ACCESSIBILITY_PRECHECK · qué itinerarios pueden funcionar como accesibles

PRE-CHEQUEO GEOMÉTRICO. No es un certificado normativo: identifica qué trazas tienen geometría compatible con un itinerario accesible y cuáles claramente no.

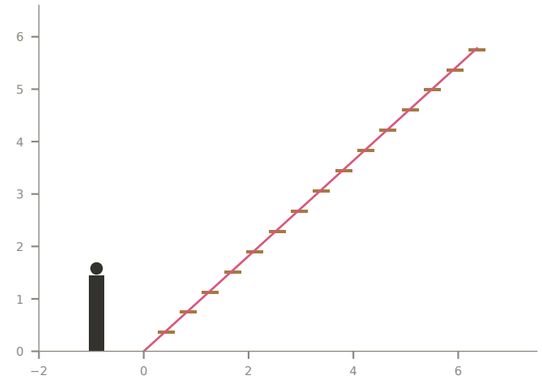
itinerario	ancho mín	% ≥1,80	pend %	veredicto
eje-mayor-alcala	1.80	100%	0.0	APTO
preciados-carretas	0.00	98%	0.0	CONDICIONADO
carmen-correos	0.50	98%	0.0	CONDICIONADO
montera-espozymina	0.00	94%	0.0	NO APTO
arenal-alcala	5.10	100%	0.0	APTO
CINTA +6.00	2.31	100%	0.0	NO APTO (solo

escalera de la cinta tal como está construida: CH 0.385 · H 0.424 · 91%

LECTURA. El plano de plaza es horizontal en todo el ámbito (cota 0,00 en toda la superficie construida): no hay pendientes que evaluar a nivel de suelo, y la accesibilidad a cota 0 depende exclusivamente de anchura, obstáculos y giros. El único cambio de nivel del proyecto es la cinta a +6,00, resuelto con 6 escaleras de contrahuella 0,385 m y pendiente 91 % (42°), sin barandilla, sin meseta y sin ningún medio alternativo: geométricamente la cota +6,00 no es accesible y, tal como está, tampoco es una escalera utilizable.

Bordes sin protección detectados: 4 estanques con bordillo de 0,60 m sin barandilla ni cambio de textura, y la barandilla de la cinta (1,05 m) sin travesaño intermedio ni rodapié.

Círculo de giro: se comprueba Ø1,50 m sobre el eje de cada recorrido (columna «% ≥1,80» y el mapa verde). La banda ámbar admite un peatón pero no el cruce con silla de ruedas.
